**Всемирный форум для согласования правил
в области транспортных средств**

Правила № 10 ООН (электромагнитная совместимость)

Предложение по поправкам новой серии 07 к Правилам № 10 ООН (электромагнитная совместимость)

**Представлено экспертом неофициальной рабочей группы
по электромагнитной совместимости***

«Рис. 1d

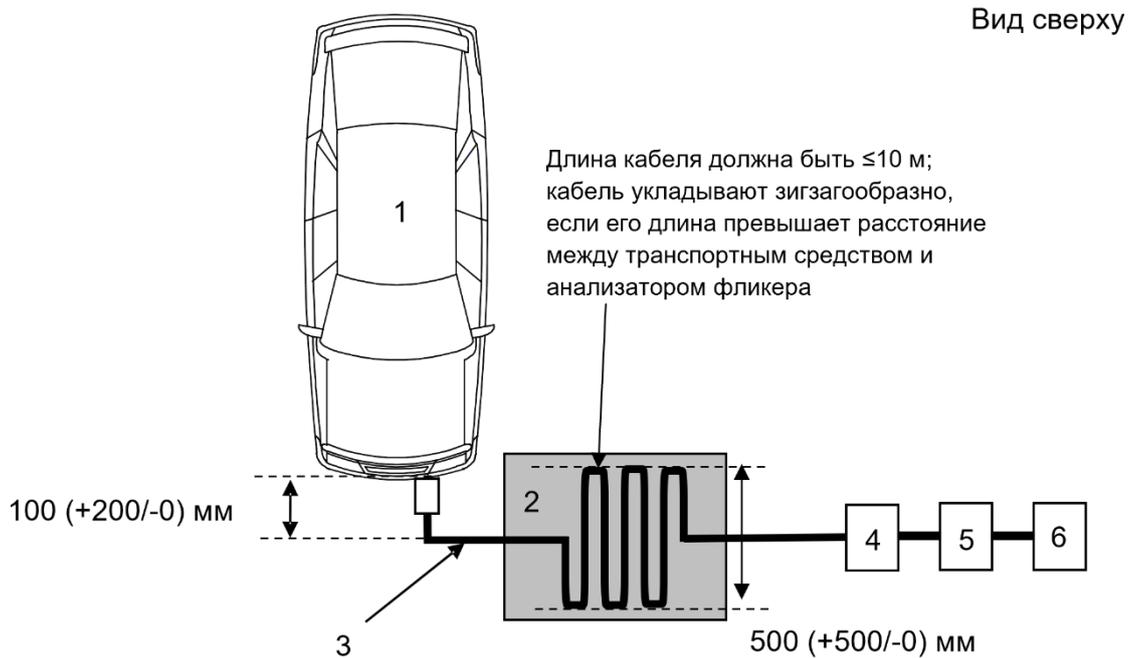
Рис. 1d изменить следующим образом:

Рис. 1
Конфигурация "режим зарядки" для целей приложения 13]

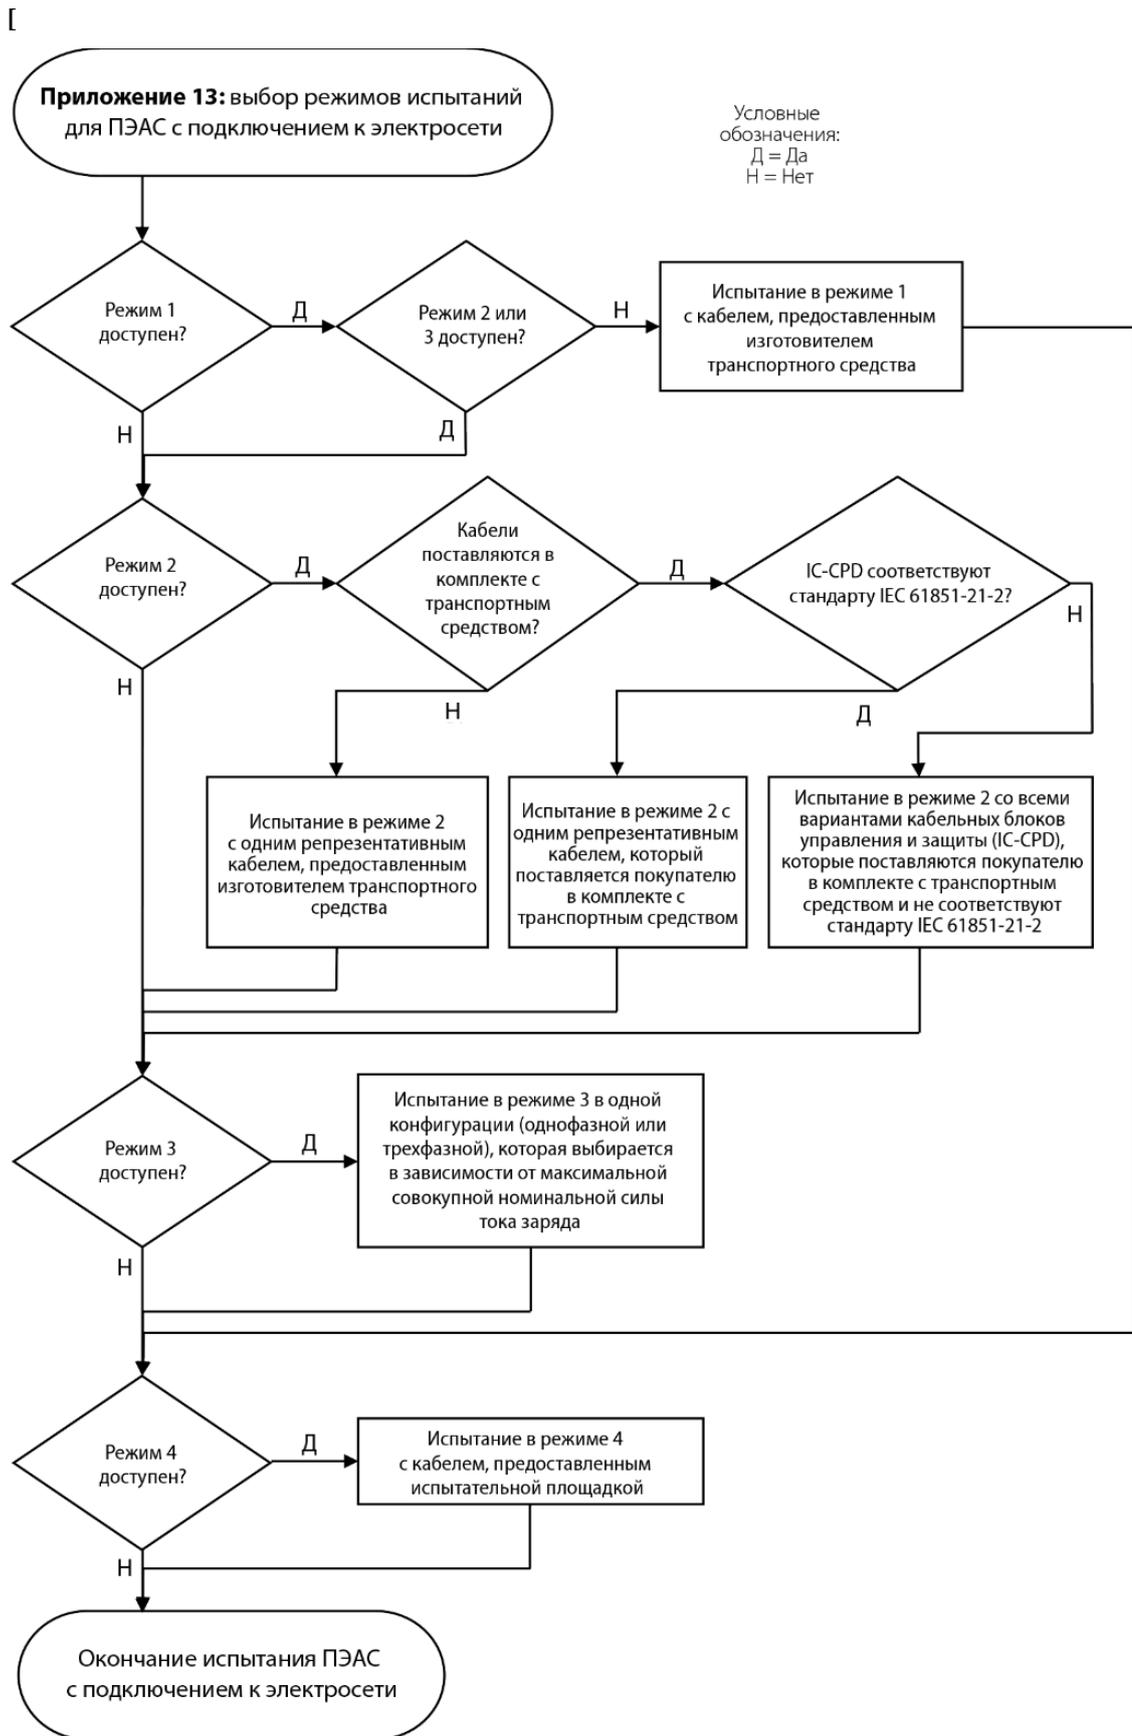
Транспортное средство испытывают в конфигурации "режим зарядки" (если таковой имеется на транспортном средстве), согласно блок-схеме на рис. 1.

«Рис. 1b

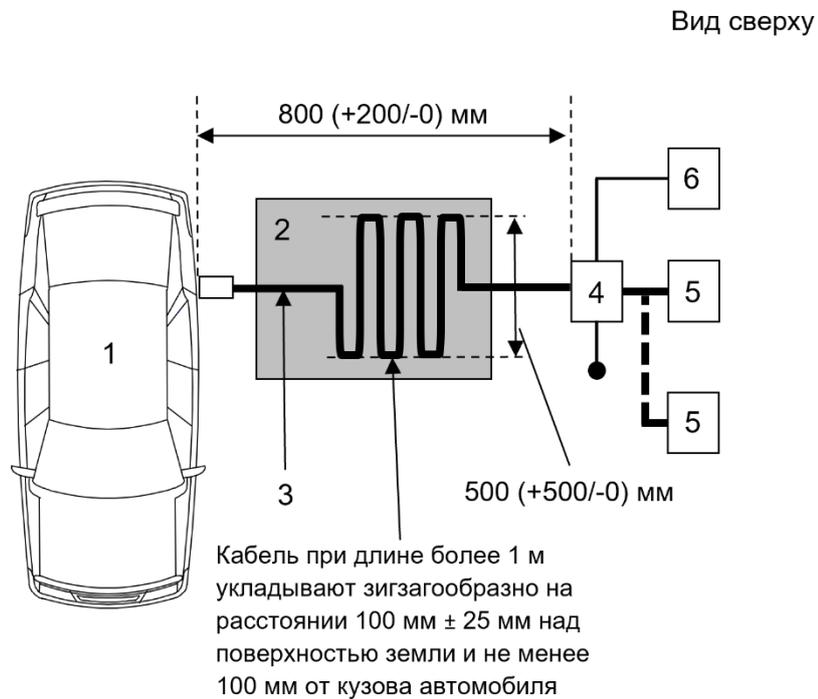
Рис. 1b изменить следующим образом:

«Рис. 1d

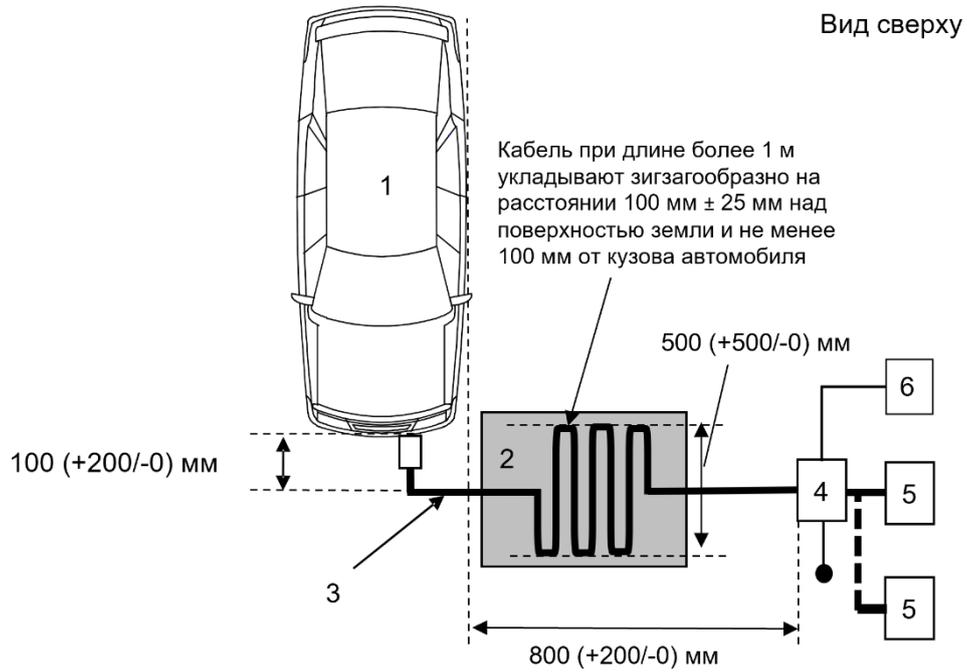
Рис. 1d изменить следующим образом:

Рис. 1
Конфигурация "режим зарядки" для целей приложения 15»

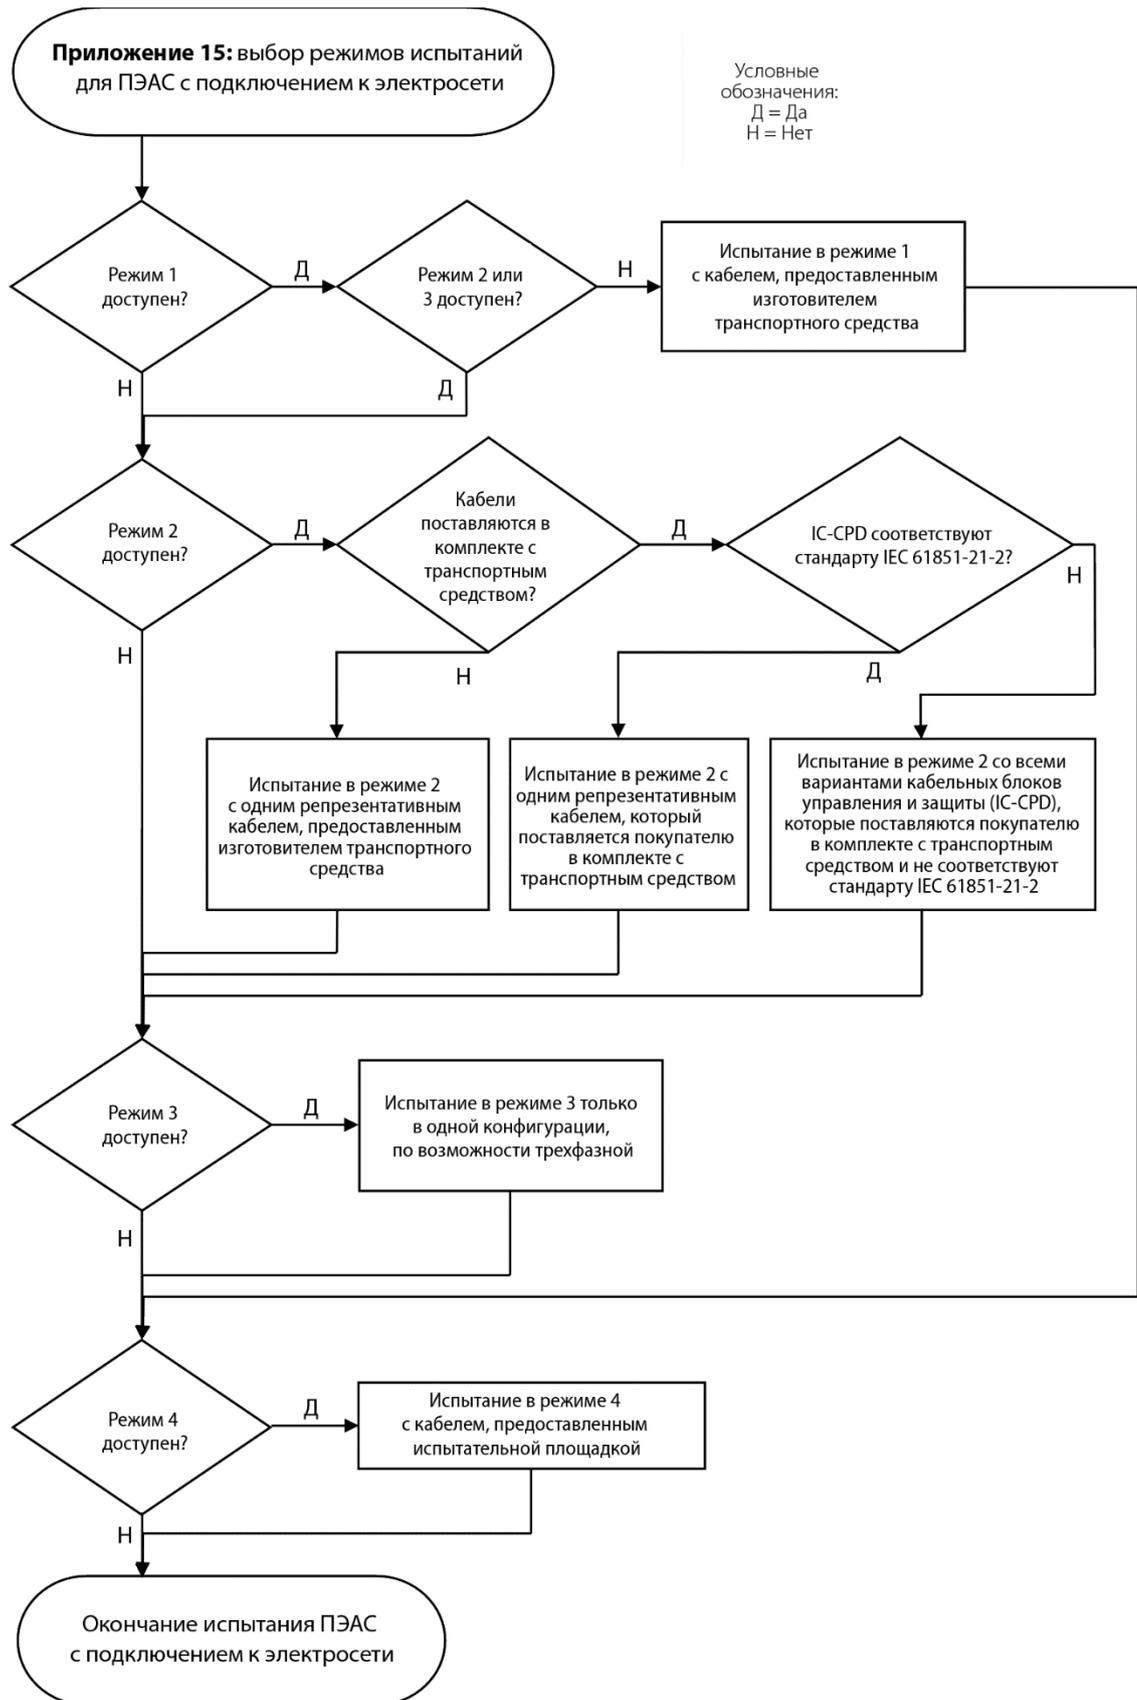
Приложение 15, пункт 2 изменить следующим образом:

- «2. Состояние транспортного средства во время испытаний в конфигурации "режим зарядки ПЭАС с подключением к электросети"
- Транспортное средство испытывают в конфигурации "режим зарядки" (если таковой имеется на транспортном средстве), согласно блок-схеме на рис. 1.**

«Рис. 1b

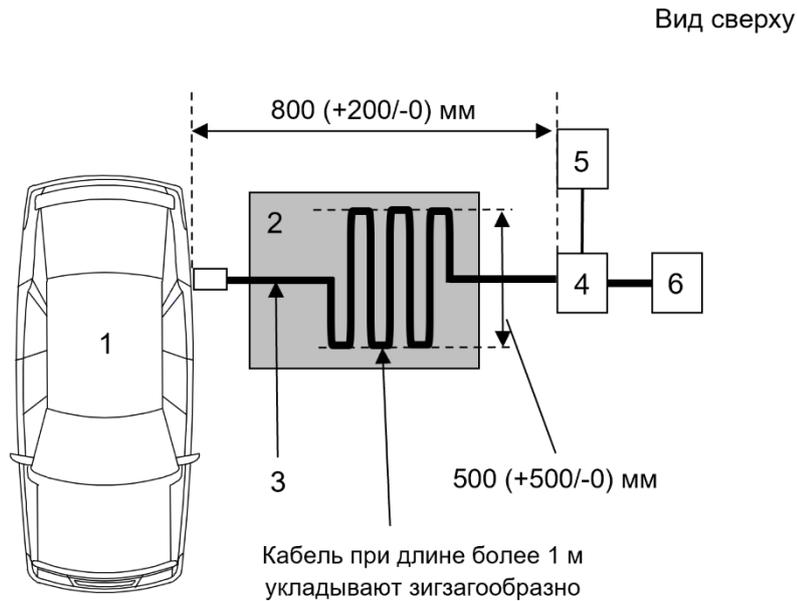
Рис. 1b изменить следующим образом:

«Рис. 1d

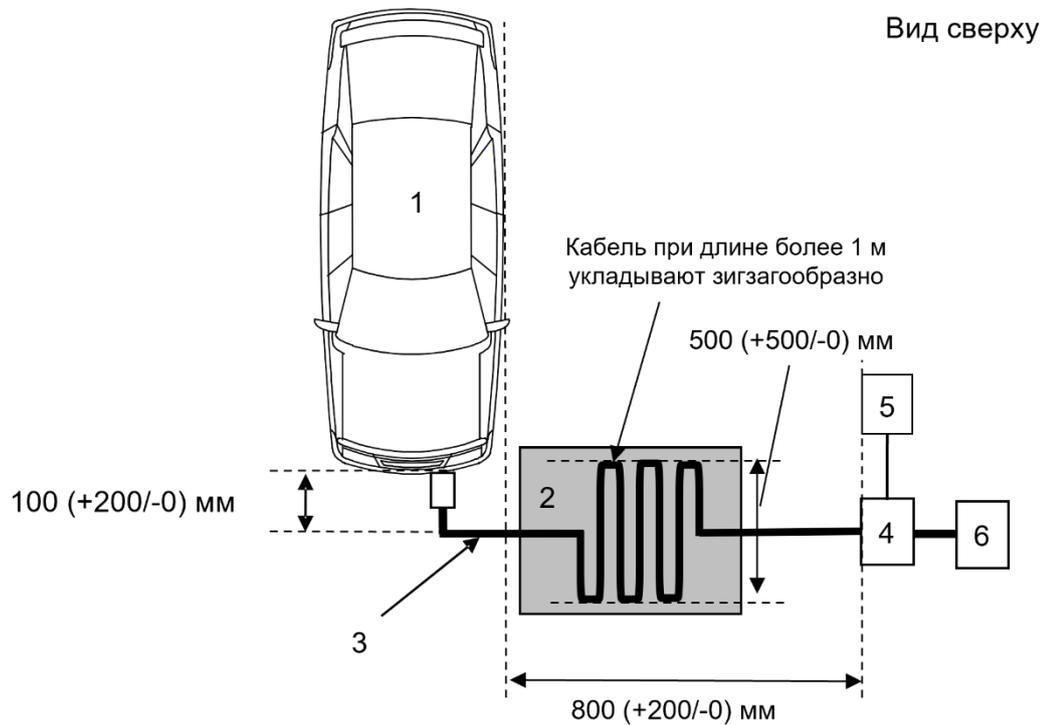
Рис. 1d изменить следующим образом:

Рис. 1
Конфигурация "режим зарядки" для целей приложения 16»

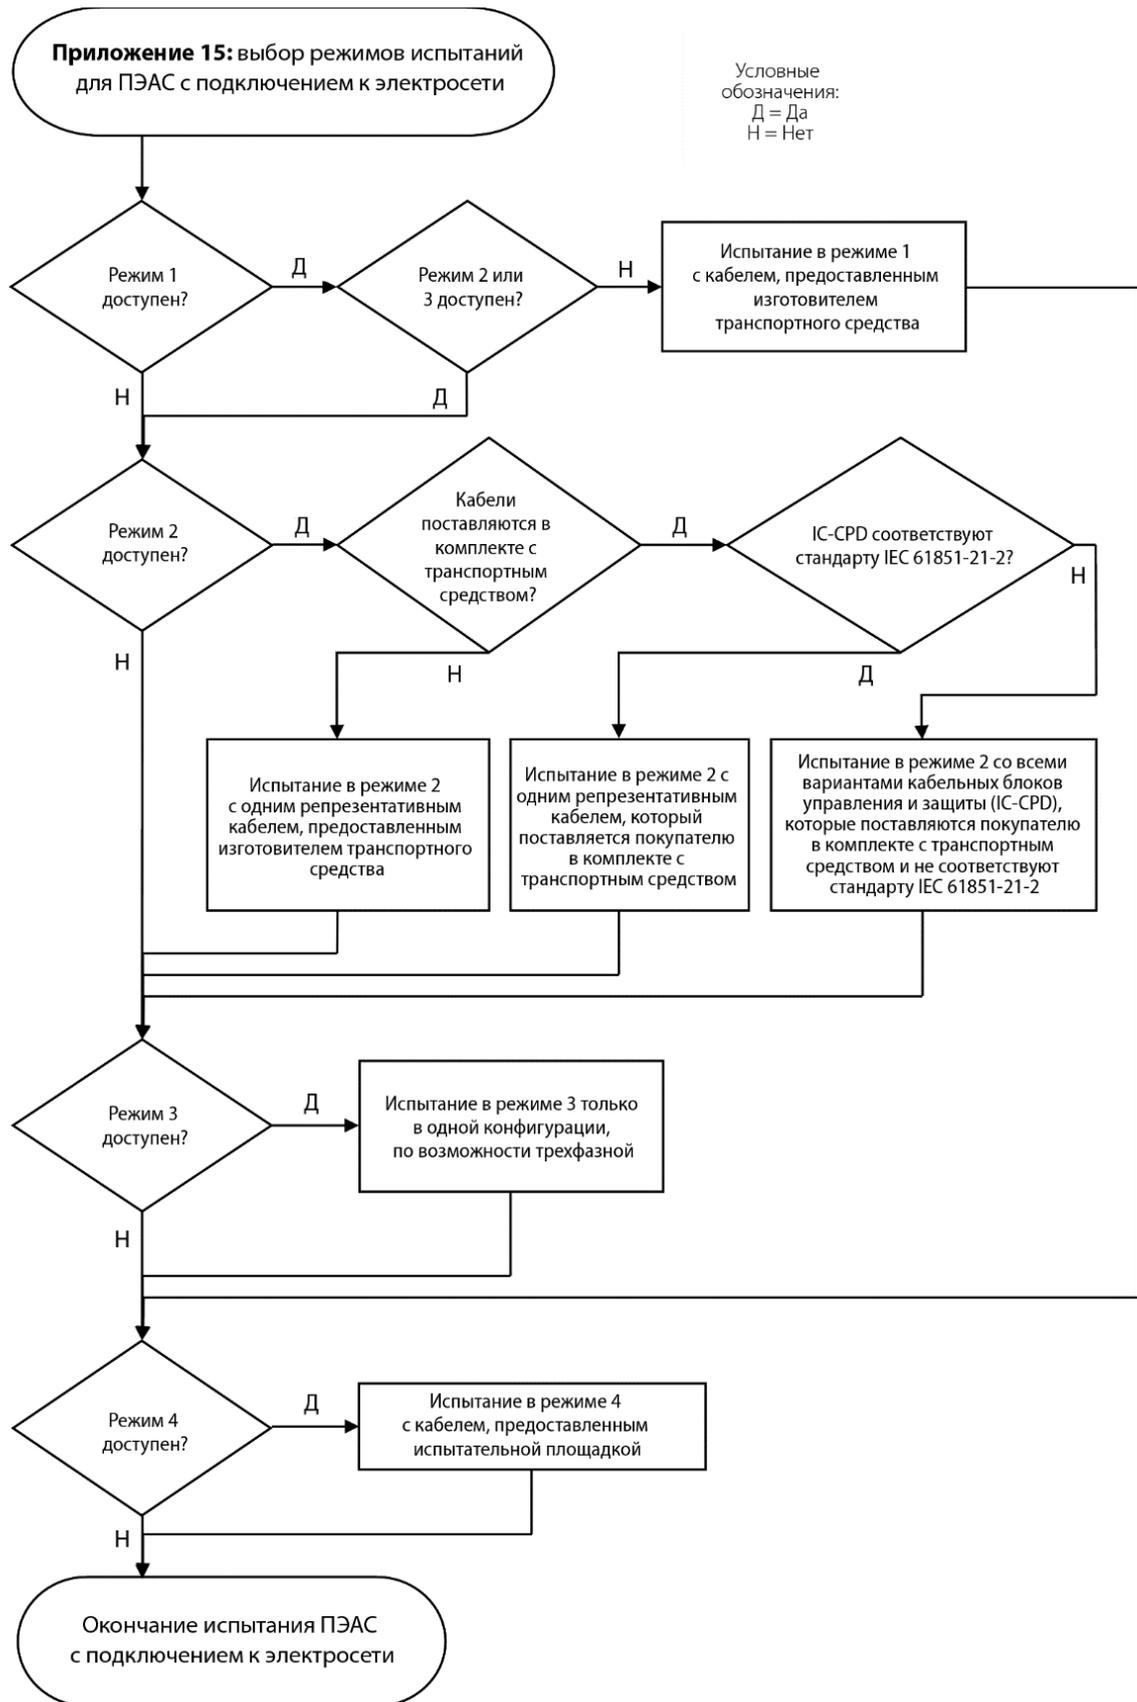
Транспортное средство испытывают в конфигурации "режим зарядки" (если таковой имеется на транспортном средстве), согласно блок-схеме на рис. 1.

«Рис. 1b

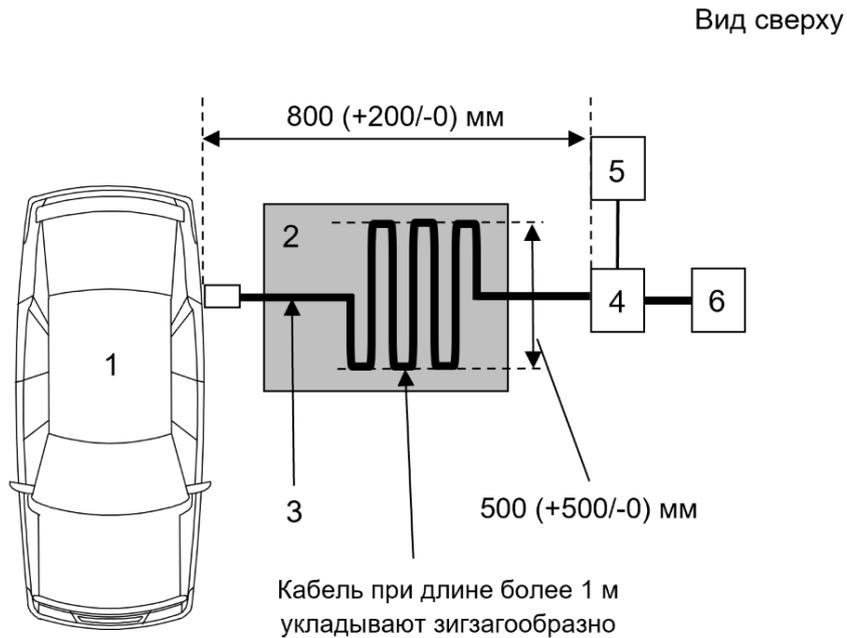
Рис. 1b изменить следующим образом:

«Рис. 1d

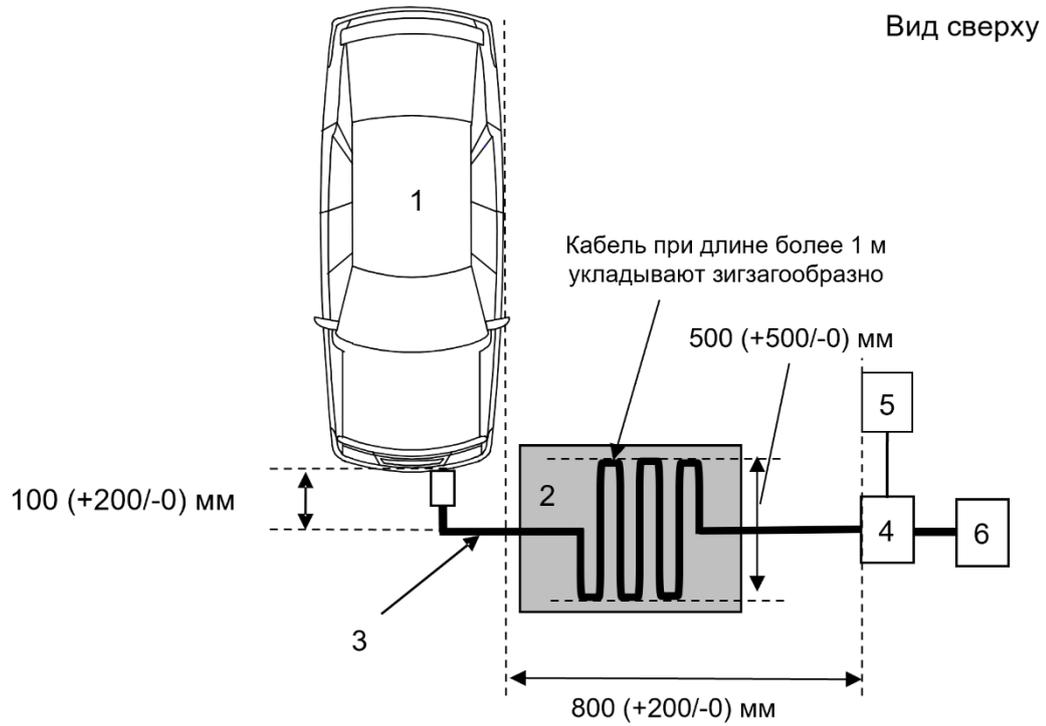
Рис. 1d изменить следующим образом:
